BISKOP GUNNERUS' GATE 14 B – MERKNADER VED BEGRENSET HØRING AV PLANFORSLAG

Oslo Elveforum og Miljøforeningen Akerselvas Venner har følgende merknader ved begrenset høring av forslag til detaljregulering med konsekvensutredning for Biskop Gunnerus' gate 14 B:

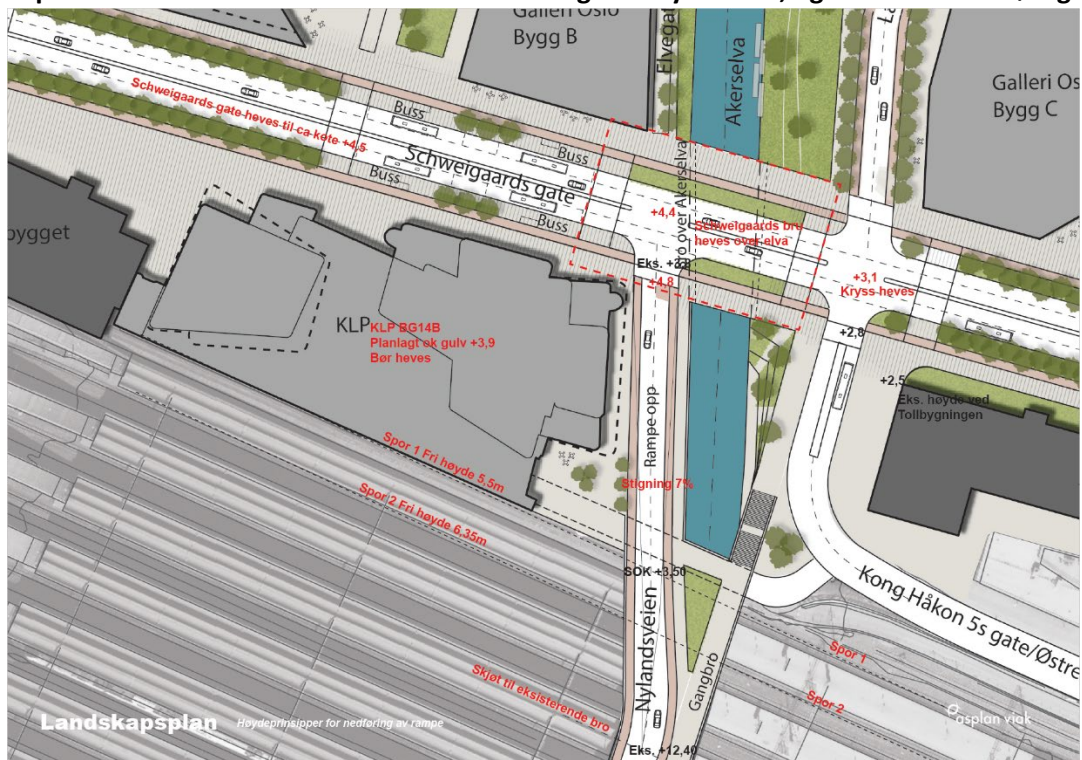
- Dersom det nedrampingsalternativet for Nylandsbrua som Galleri Oslo Utvikling (GOU) presenterte på møtet 20. juni 2024 i Plansamarbeidet Oslo S realiseres, vil det verken være mulig å gjenåpne Akerselvas tvillingkulvert eller etablere noe allment tilgjengelig byrom under Nylandsbrua. Jf. illustrasjonene under og øverst på neste side der Nylandsbrua rampes ned i Schweigaards gate oppå Akerselvas tvillingkulvert (PBE-sak 201114771-90/7):

Dette nedrampingsalternativet (utarbeidet av Asplan Viak for GOU) gjør det i praksis kun mulig å gjenåpne Akerselva nord for Schweigaards gate, dvs. på strekningen videre opp til Vaterlandsparken.
